**AVIS RELATIF À LA PROTECTION
CONTRE LES EVENTUELS EFFETS NOCIFS ET NUISANCES
PROVOQUÉS PAR LES RAYONNEMENTS NON IONISANTS
GÉNÉRÉS PAR DES ANTENNES ÉMETTRICES STATIONNAIRES**

Commune : NEUPRE - Exploitant : TELENET GROUP

Référence exploitant : LG6285B

Rapport n° 3772 / 2023

Figure 1 : Vue en plan des lieux de séjour et des points de contrôle

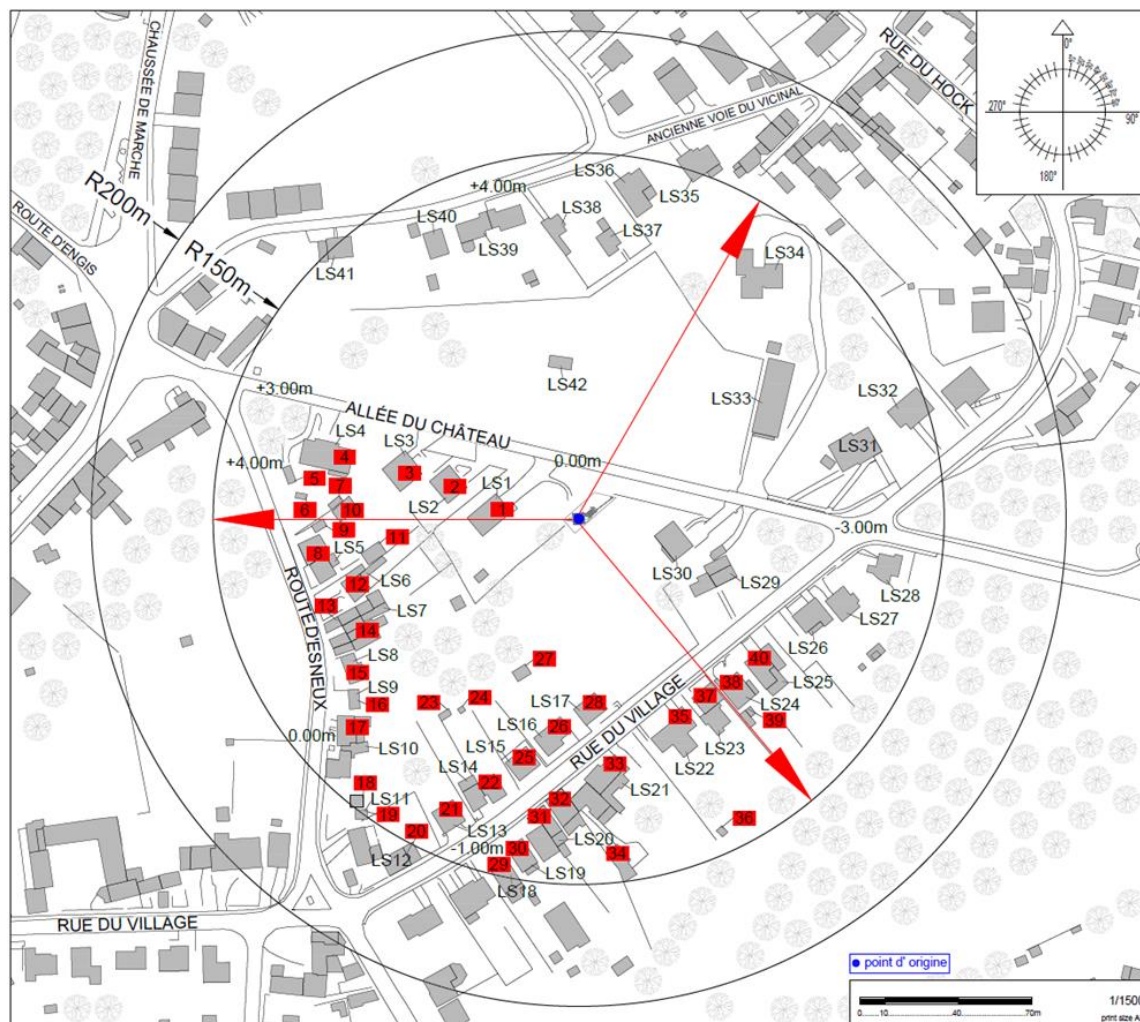
N° point de contrôle	LS	Atténuation (dB)	Indice d'exposition relatif à la limite par installation IE_i
3	LS3	3,0	0,919
2	LS2	3,0	0,846
11	LS5	3,0	0,660
10	LS5	3,0	0,539
37	LS23	3,0	0,497
12	LS6	3,0	0,496
7	LS4	3,0	0,474
35	LS22	3,0	0,473
4	LS4	3,0	0,471
40	LS25	3,0	0,471
67	LS34	3,0	0,432
9	LS5	3,0	0,414
28	LS17	3,0	0,409
8	LS5	3,0	0,371
39	LS24	3,0	0,366
38	LS24	3,0	0,356
14	LS7	3,0	0,351
46	LS29	3,0	0,349
41	LS26	3,0	0,321
13	LS7	3,0	0,320
56	LS37	3,0	0,310
6	LS4	3,0	0,310
53	LS34	3,0	0,308
59	LS39	3,0	0,281
5	LS4	3,0	0,256
52	LS33	3,0	0,251
33	LS21	3,0	0,247
26	LS16	3,0	0,243
57	LS38	3,0	0,232
44	LS27	3,0	0,217
42	LS26	3,0	0,213
15	LS8	3,0	0,209
49	LS31	3,0	0,206
43	LS27	3,0	0,197
36	LS22	3,0	0,194

En ce qui concerne les antennes de l'installation mentionnées dans le tableau 1, la distance maximale à laquelle la limite pourrait être atteinte, à l'extérieur, est égale à 108,9 m. S'il n'y a pas de LS à une distance inférieure, les antennes respectent forcément la limite d'immission.

Dans le cas des LS situés à l'intérieur des bâtiments, une atténuation d'obstacle est prise en compte et il en résulte que la distance maximale à laquelle la limite pourrait être atteinte se réduit à 77,1 m.

Les résultats de l'évaluation décrite au paragraphe 4 indiquent que les antennes émettrices stationnaires de l'installation faisant l'objet du présent avis ne produisent pas, dans un lieu de séjour, un rayonnement électromagnétique maximum supérieur aux limites fixées à l'article 4 du décret.

Figure 2 : Vue en plan des installations d'antennes dans un rayon de 300 mètres autour de l'installation faisant l'objet de la demande d'avis

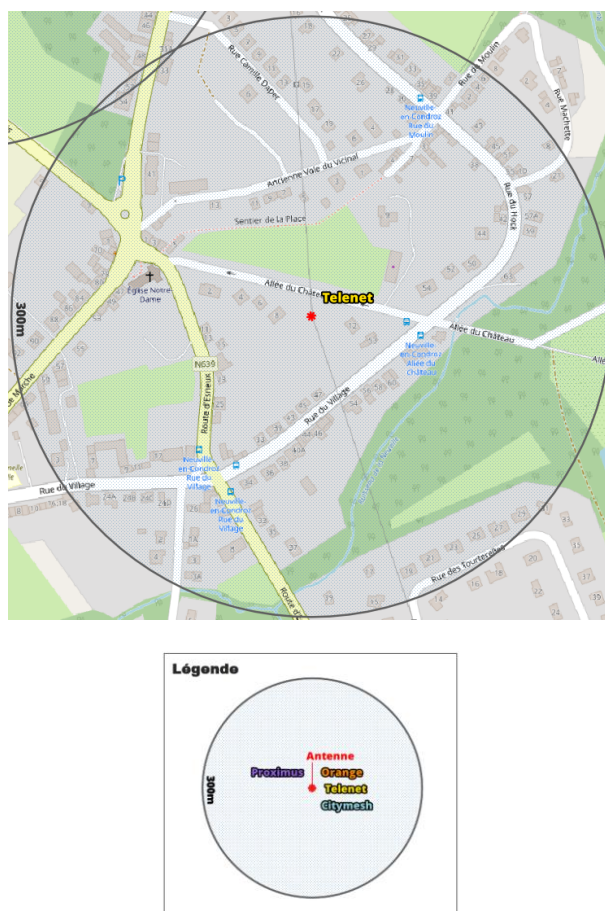
Le plan en projection verticale de la figure 2 indique la localisation des antennes actives éventuelles visées par le décret et situées dans un rayon de 300 mètres autour de l'installation référencée dans le paragraphe 2. Les données de localisation de ces antennes et les avis correspondant sont accessibles via le cadastre en ligne des antennes émettrices stationnaires⁶.

Compte tenu du nombre d'installations localisées dans la figure 2, il apparaît que l'intensité du rayonnement électromagnétique généré, dans les lieux de séjour situés à proximité de l'installation référencée dans le paragraphe 2, par l'ensemble des antennes émettrices stationnaires de l'ensemble des exploitants du même site d'antennes émettrices stationnaires respecte la limite fixée à l'article 4, § 2 du décret.
